# **HENVENDELSER MODTAGET I HØRINGSPERIODEN**

## **FORSLAG TIL TILLÆG 1 TIL LOKALPLAN 384 ARTILLERIVEJ ØST**

Offentlig høringsperiode fra den 25. juni 2020 til den 21. september 2020.

## Den Grønne Kile og sigtelinjer

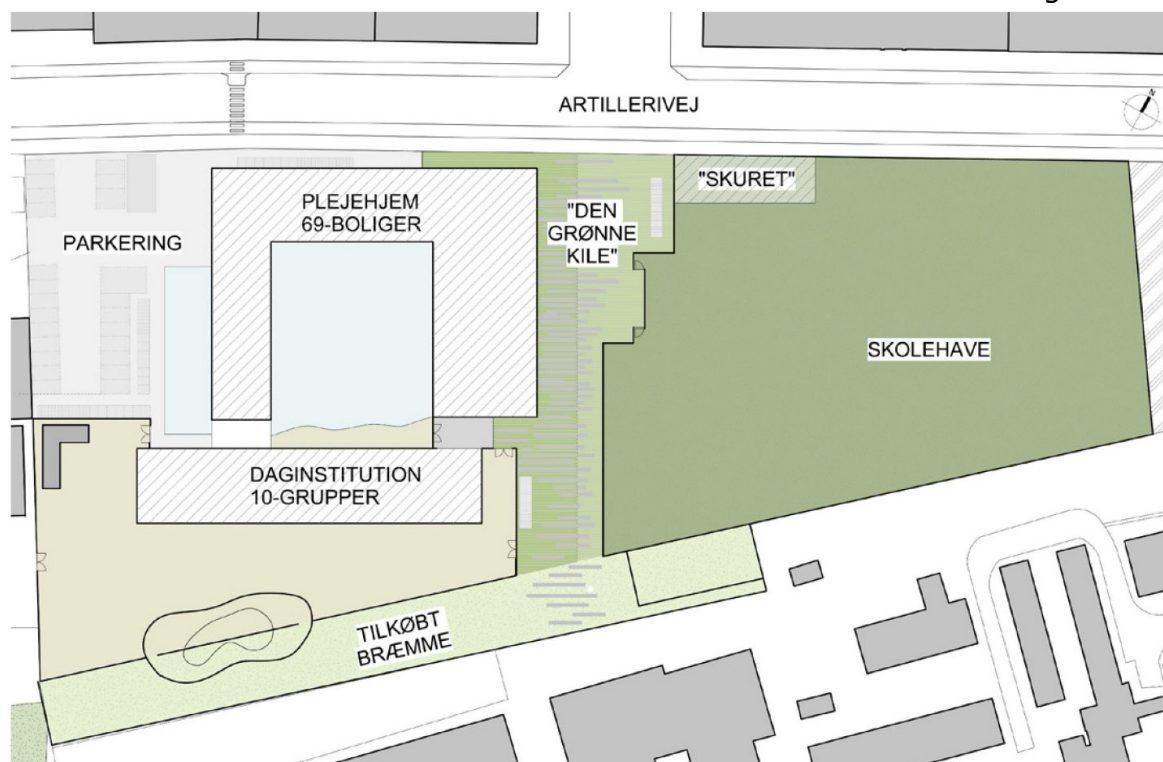
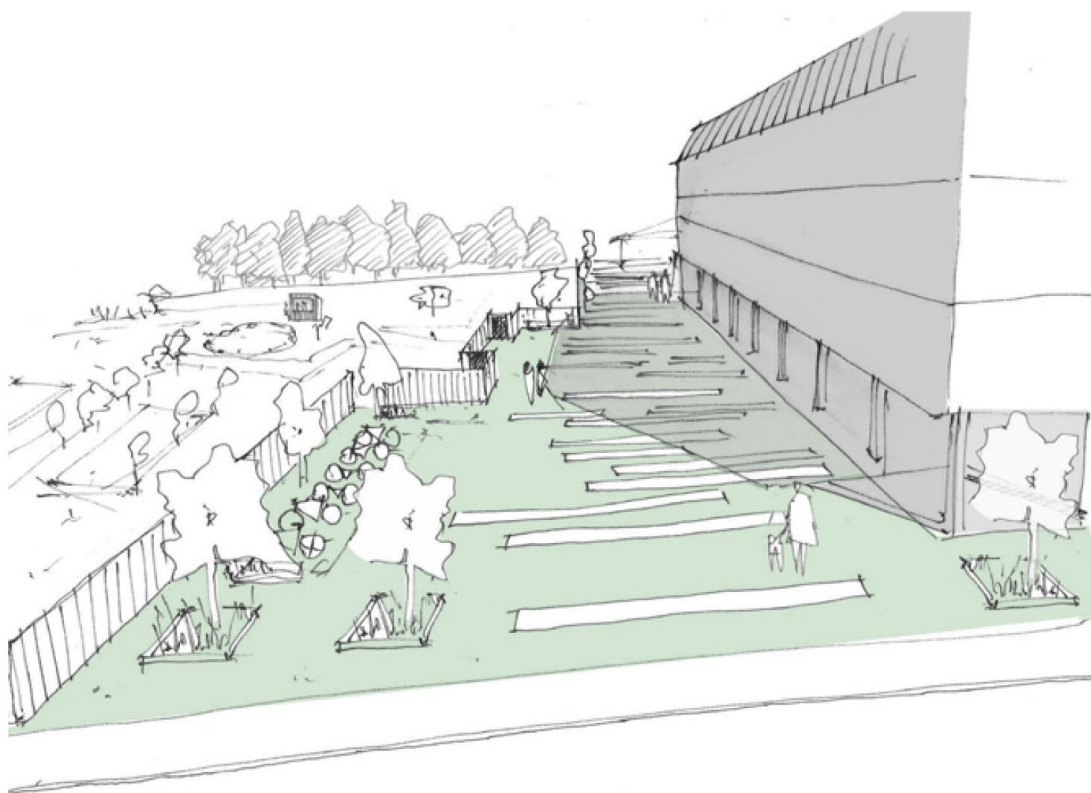
Af startredegoerselen fremgår følgende:

"At der ud for Kigkurren etableres en grøn kile gennem området, som skal danne sigtelinje og overgang mellem områdets forskellige funktioner med fokus på at skabe en åben og inviterende grøn kile med passage, kantzoner og aktiviteter for brugere og institutioner."

Dette indhold er helt forsvundet fra forslaget i høring.

Den Grønne Kile er et vigtigt element i projektet omkring Kigkurren, som Amager Vest Lokaludvalg og Islands Brygges Lokalråd arbejder sammen om. Projektet er nærmere beskrevet i Bilag 1.

Nedenstående 2 illustrationer med "Den Grønne Kile" er fra Startredegoerselen.

### **Genplantningskrav for træerne i §8 stk. 2**

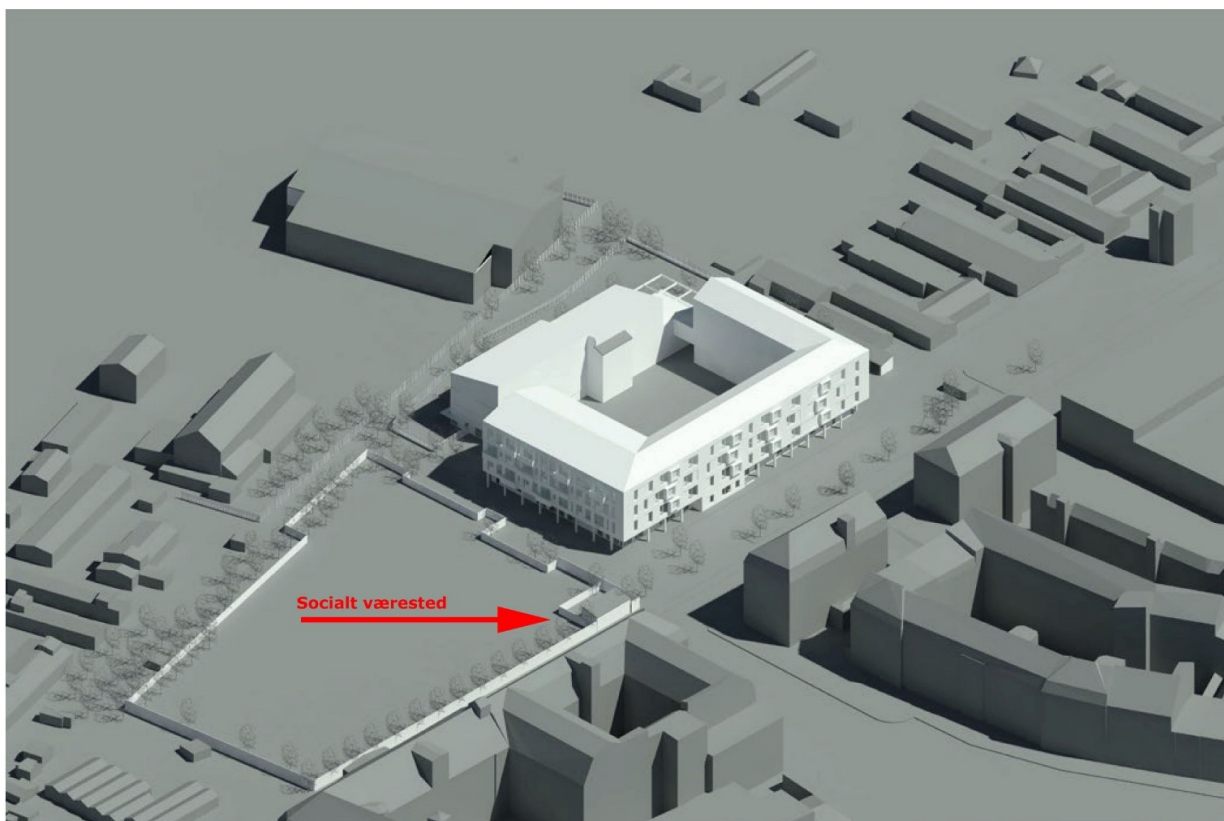
Vi foreslår genplantningskrav til træer udvidet således, at træer skal genplantes, hvis træet er sygt, dødt eller faldet i storm.
